長浜市西浅井町余の取組状況について

1. 浸水警戒区域を指定しようとする土地の区域
2. 浸水警戒区域を指定しようとする土地の区域における想定水位
3. 指定しようとする区域の住民および利害関係人から提出された意見書
4. 長浜市長の意見

滋賀県流域治水の推進に関する条例に基づく浸水警戒区域の指定に関する
意見照会について(回答)

2. 浸水警戒区域を指定しようとする土地の区域における想定水位

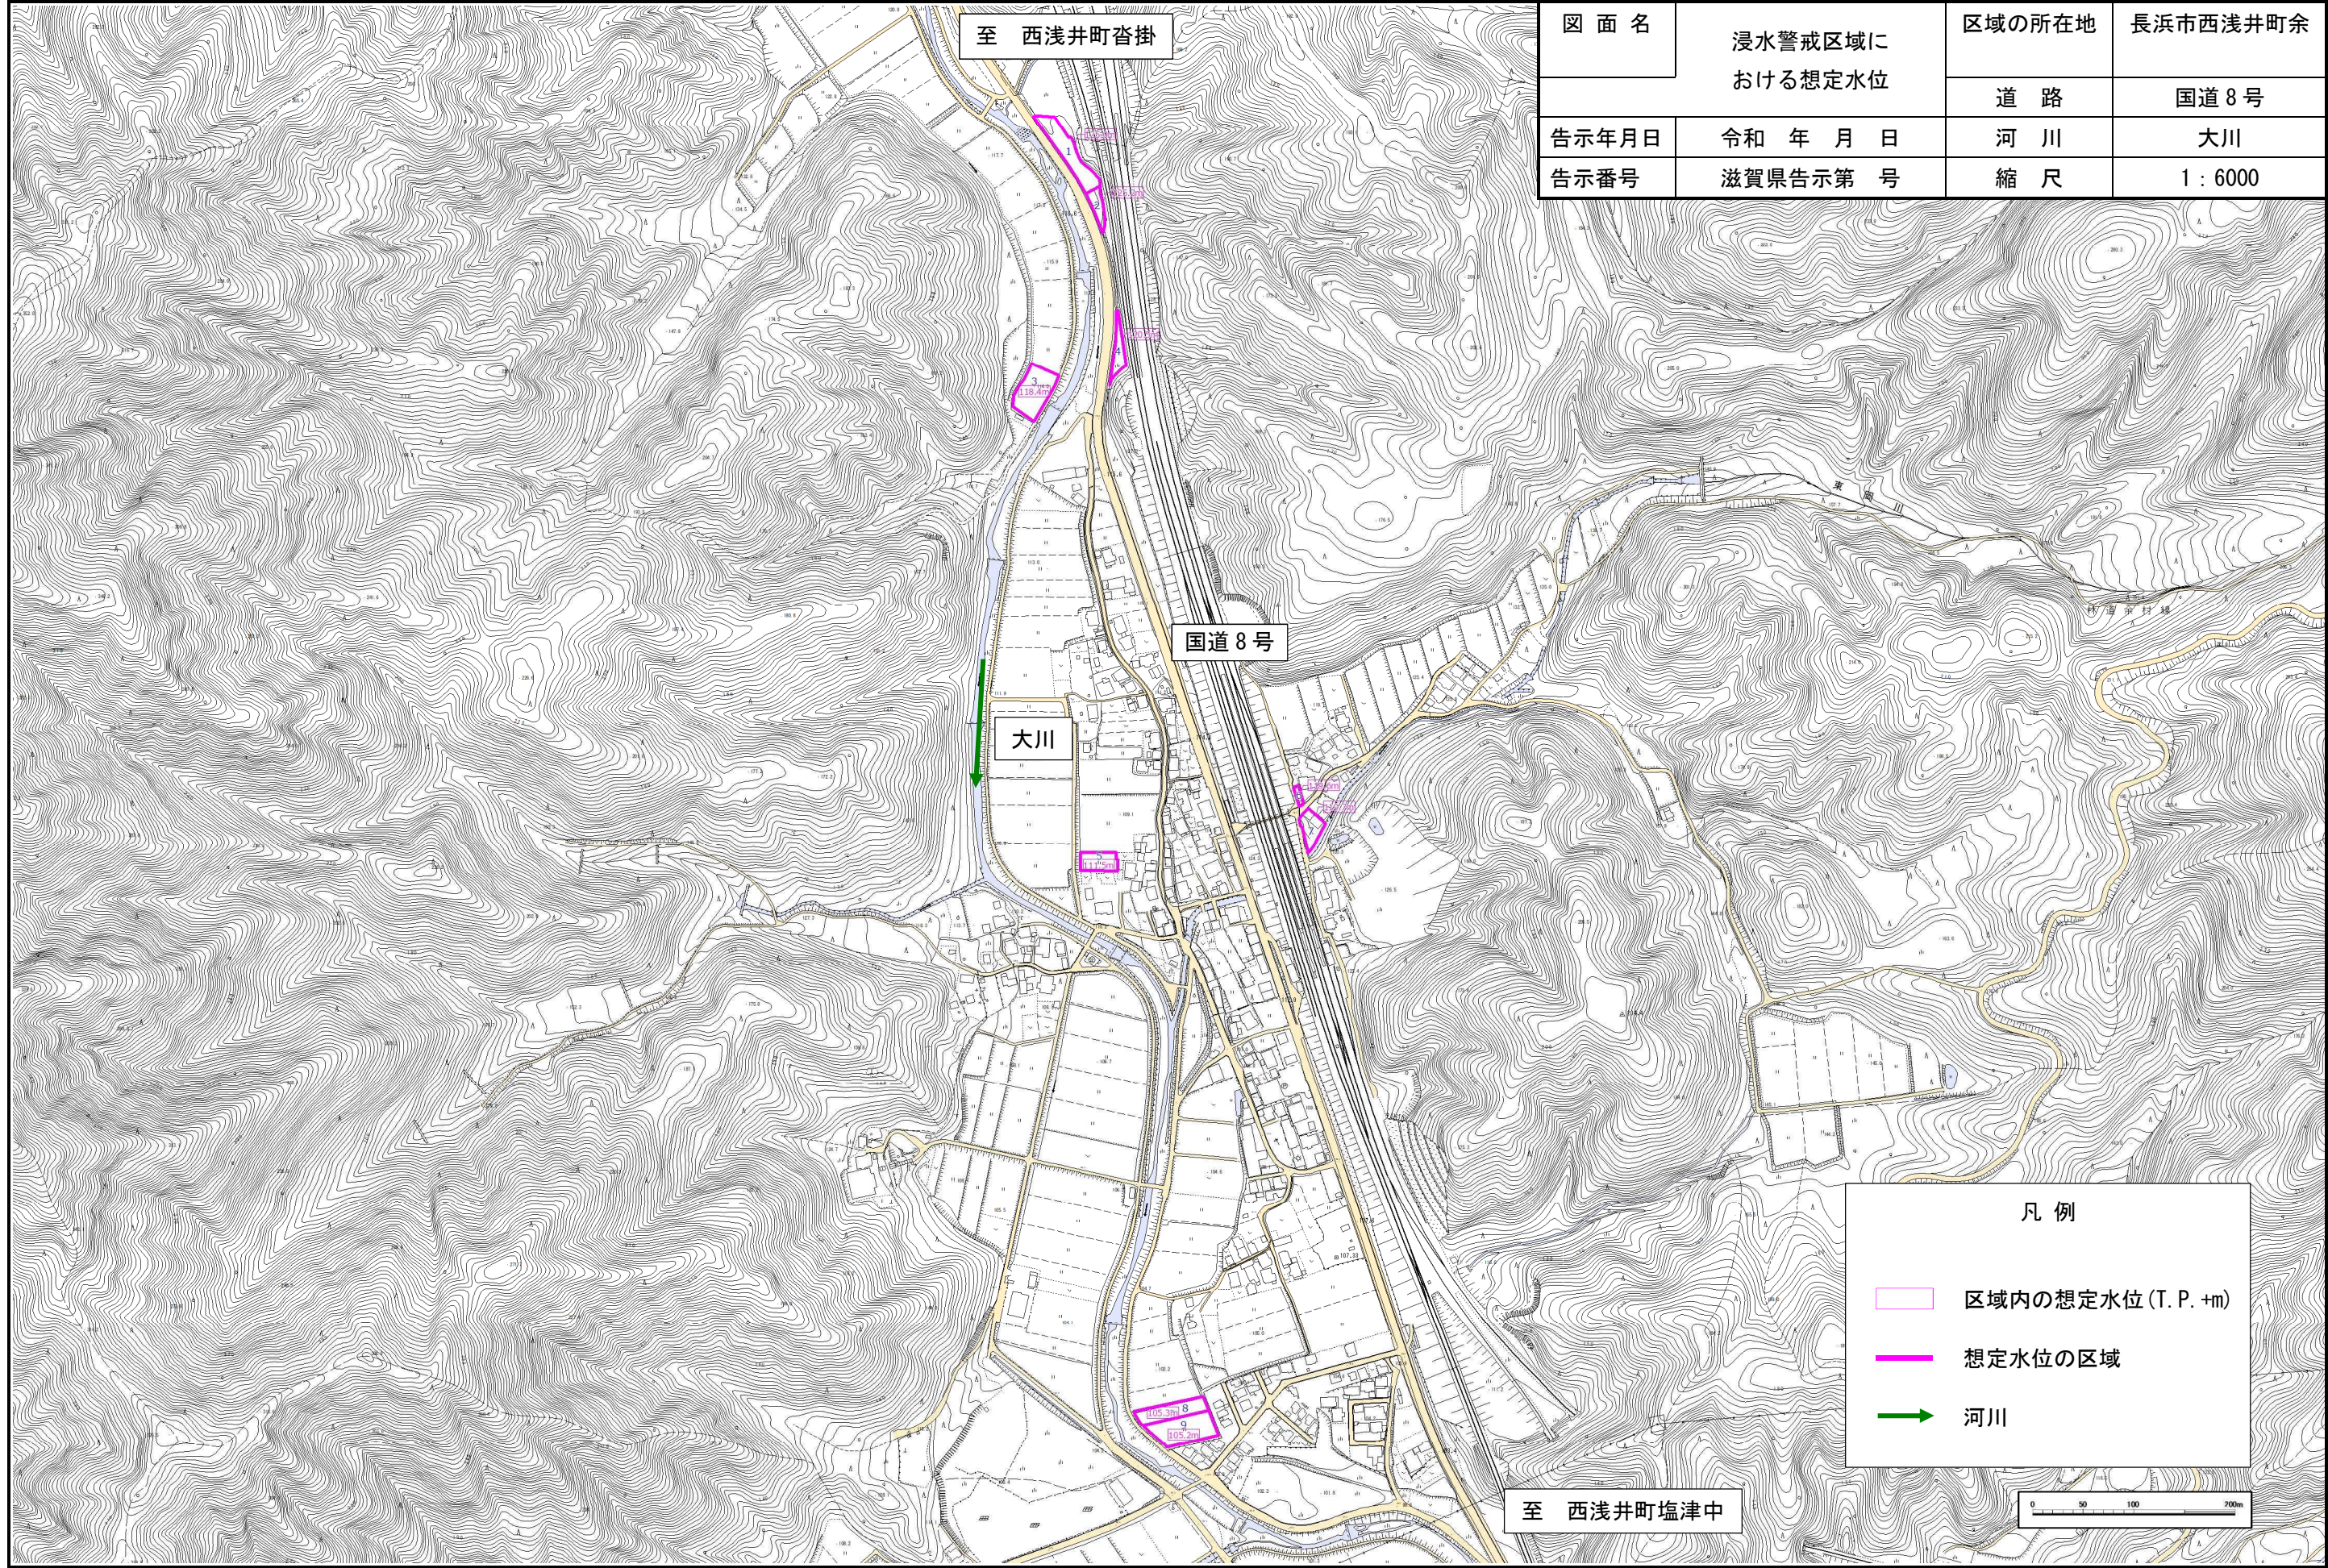
所有地の横を流れる東岡川の浸水警戒区域指定（案）について意義申し上げます。

所有地は西浅井町余●番地で軒下までの水位が出ると予想されていますが東岡川は砂防ダムや三面張り等で大川の合流点までの砂防工事（土地の提供等もありました）をされています。現在まで災害には至っていません、また近年の想定外の災害というならば JR 下の水路に倒木や間伐材等により水路がふさがれ水嵩がふさがること考えられますが、別の JR 下の道路を迂回して8号線にあふれた水は流れ出ると思います。

まずは砂防ダムの浚渫により流れ込む土砂をより溜められるようにしたり、間伐木などによる流木を出さない工夫をしていただきたいと思います。近年、川の土砂浚渫が必要なのは山から土砂が流れ込む理由があるためで其処をどうにかしないとだめだと思います。ともあれ軒下までの水位が上がるとはどうしても考えられませんし、そのために地価価値自体の下落や建築に関して制限がつくことは納得いきませんので指定解除のお願いします。

特に、今回の浸水警戒区域の指定の案の縦覧期間中に浸水想定深の設定に納得できない旨の意見の提出があった西浅井町余地域については、改めて浸水深の検証を行うとともに引き続き丁寧な説明を行い、浸水警戒区域の指定に当たっては、住民の理解を得たうえで指定されたい。
